**AVIS RELATIF À LA PROTECTION
CONTRE LES EVENTUELS EFFETS NOCIFS ET NUISANCES
PROVOQUÉS PAR LES RAYONNEMENTS NON IONISANTS
GÉNÉRÉS PAR DES ANTENNES ÉMETTRICES STATIONNAIRES**

Commune : HERSTAL - Exploitant : TELENET GROUP

Référence exploitant : LG2430A

Rapport n° 3157 / 2023

Figure 1 : Vue en plan des lieux de séjour et des points de contrôle

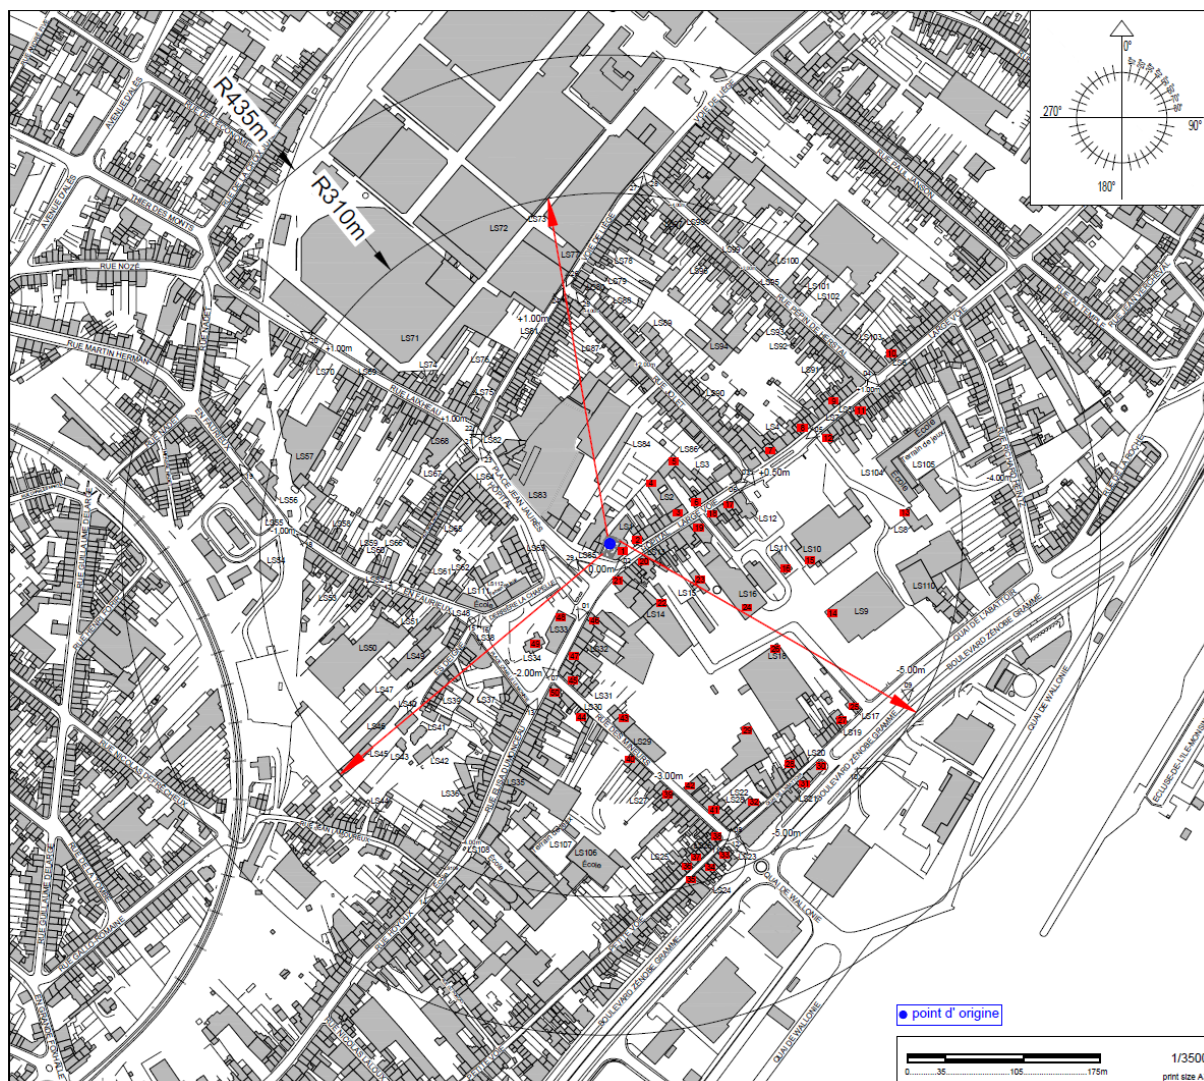
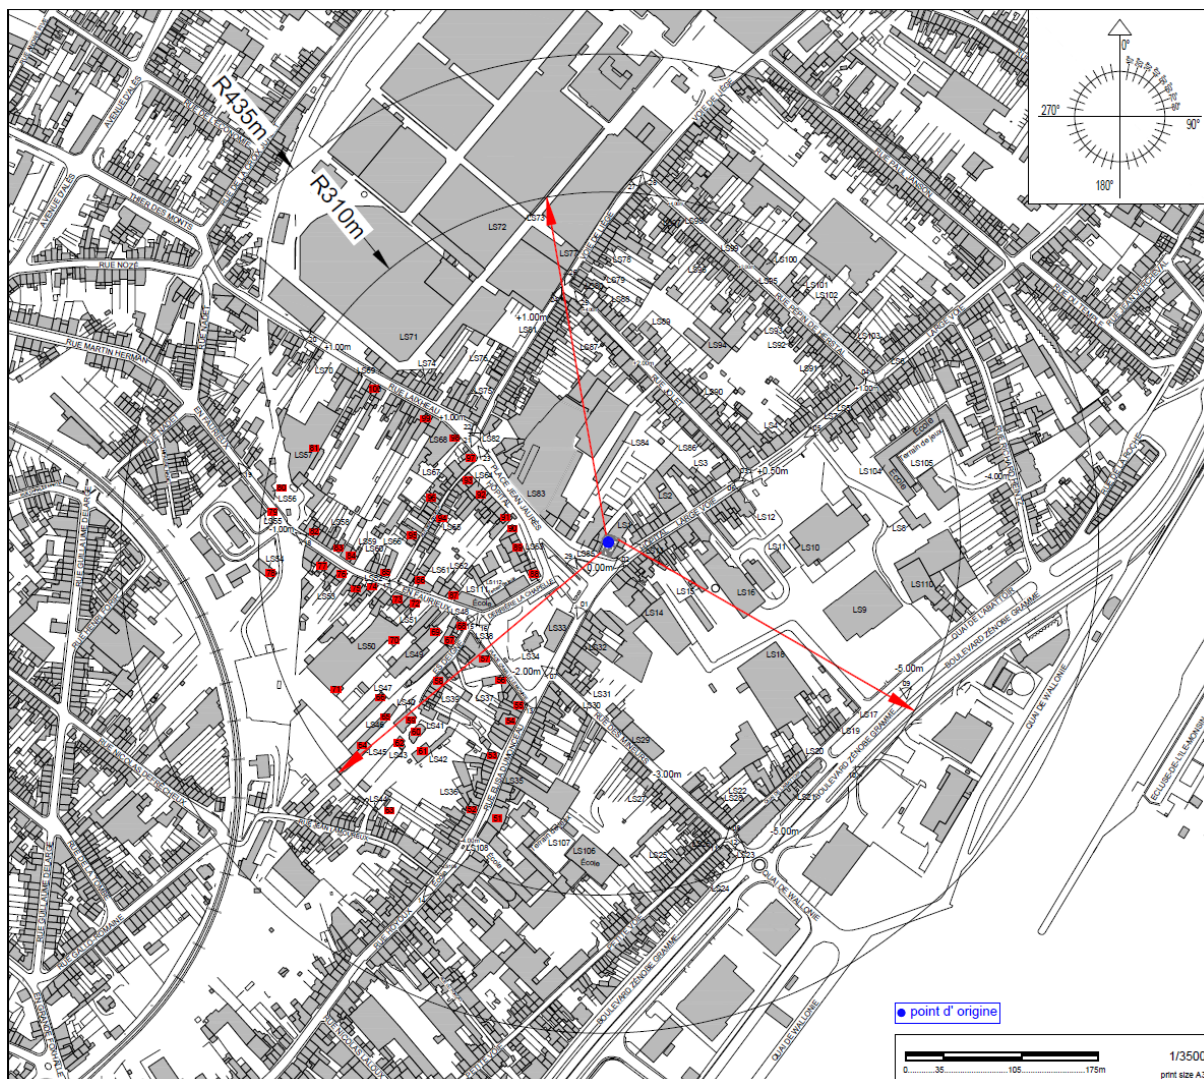
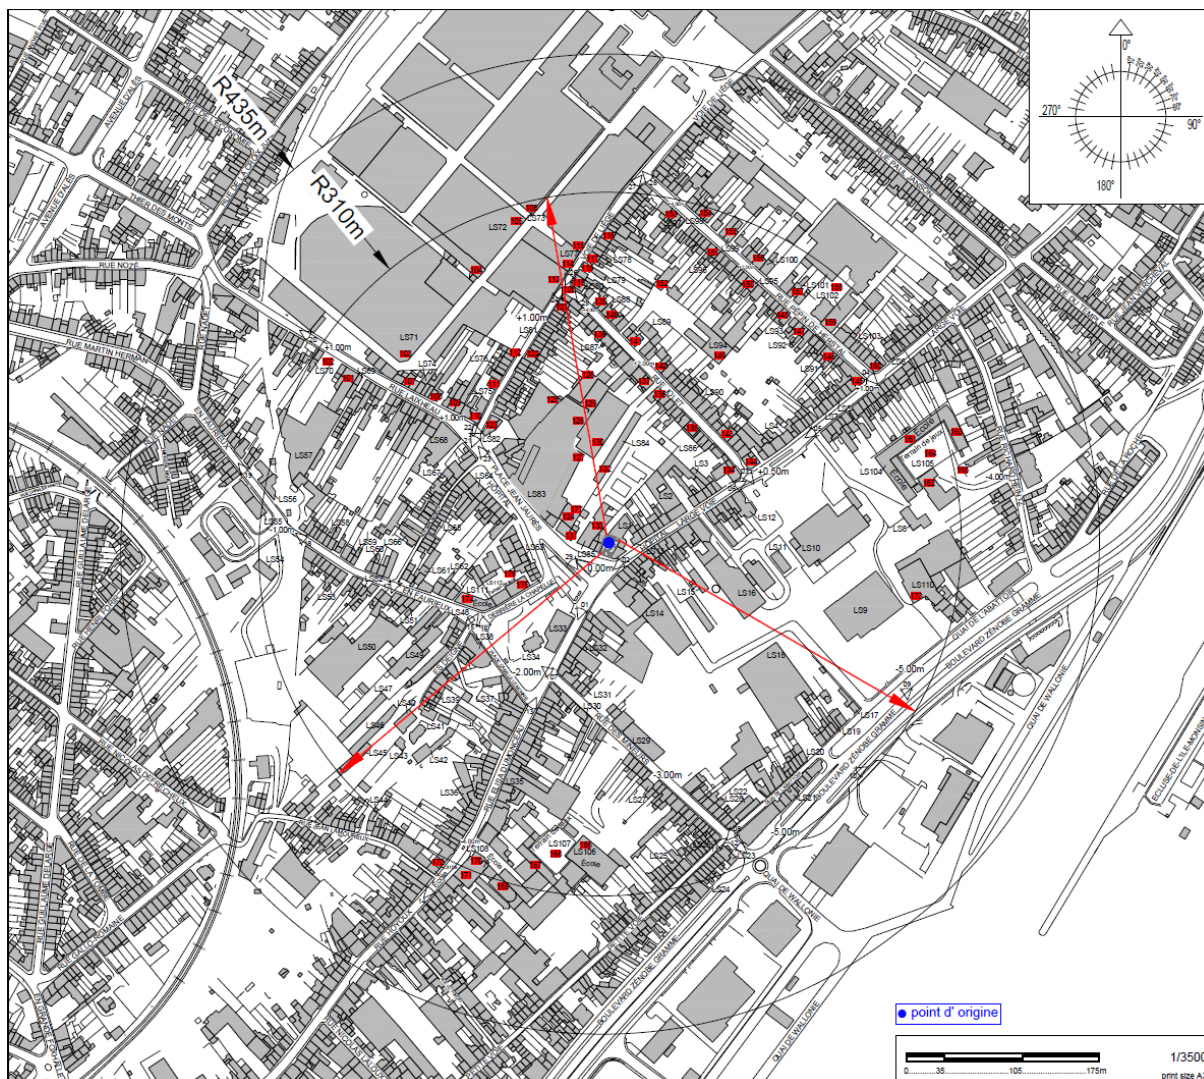
Les fréquences d'émission, la puissance rayonnée par chacune des antennes et leur gain permettent de déterminer le rayon de la zone à analyser. Tout dépassement de la limite par installation est exclu en dehors de cette zone. Le tableau 2 reprend les 35 LS² pour lesquels l'indice d'exposition est le plus élevé. Les différentes colonnes indiquent :

- le numéro du point de contrôle repris sur un des plans de la figure 1;
- le numéro du LS dans lequel se trouve le point de contrôle de la 1^{ère} colonne ;
- l'atténuation d'obstacle prise en compte pour le calcul de l'indice d'exposition dans le LS ;
- le résultat du calcul de l'indice d'exposition.

En ce qui concerne les antennes de l'installation mentionnées dans le tableau 1, la distance maximale à laquelle la limite pourrait être atteinte, à l'extérieur, est égale à 155,4 m. S'il n'y a pas de LS à une distance inférieure, les antennes respectent forcément la limite d'immission.

Dans le cas des LS situés à l'intérieur des bâtiments, une atténuation d'obstacle est prise en compte et il en résulte que la distance maximale à laquelle la limite pourrait être atteinte se réduit à 110,0 m.

Les résultats de l'évaluation décrite au paragraphe 4 indiquent que les antennes émettrices stationnaires de l'installation faisant l'objet du présent avis ne produisent pas, dans un lieu de séjour, un rayonnement électromagnétique maximum supérieur aux limites fixées à l'article 4 du décret.

Figure 2 : Vue en plan des installations d'antennes dans un rayon de 300 mètres autour de l'installation faisant l'objet de la demande d'avis

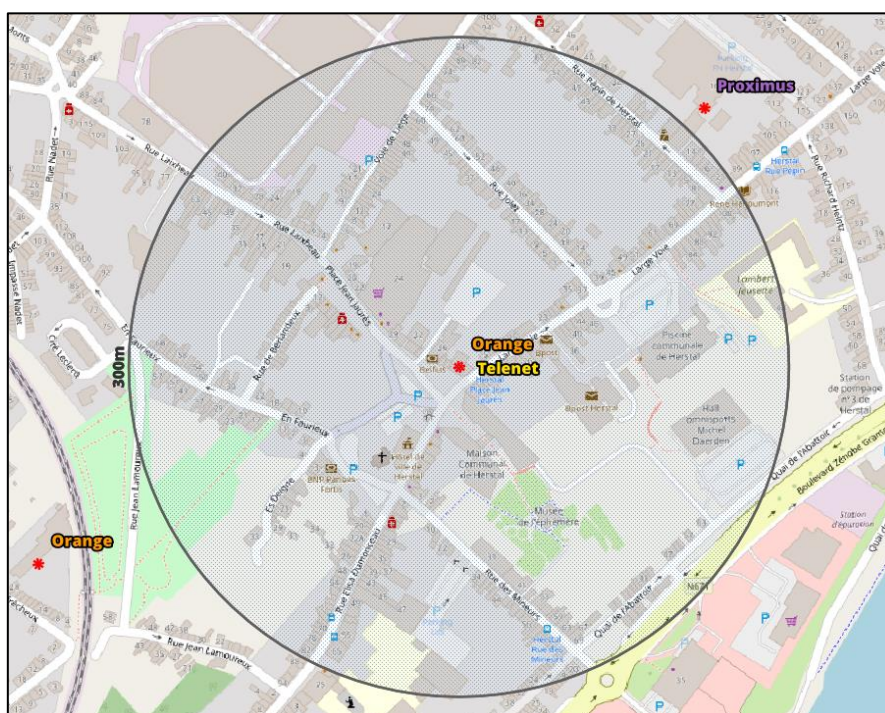
Le plan en projection verticale de la figure 2 indique la localisation des antennes actives éventuelles visées par le décret et situées dans un rayon de 300 mètres autour de l'installation référencée dans le paragraphe 2. Les données de localisation de ces antennes et les avis correspondant sont accessibles via le cadastre en ligne des antennes émettrices stationnaires⁶.

Compte tenu du nombre d'installations localisées dans la figure 2, il apparaît que l'intensité du rayonnement électromagnétique généré, dans les lieux de séjour situés à proximité de l'installation référencée dans le paragraphe 2, par l'ensemble des antennes émettrices stationnaires de l'ensemble des exploitants du même site d'antennes émettrices stationnaires respecte la limite fixée à l'article 4, § 2 du décret.
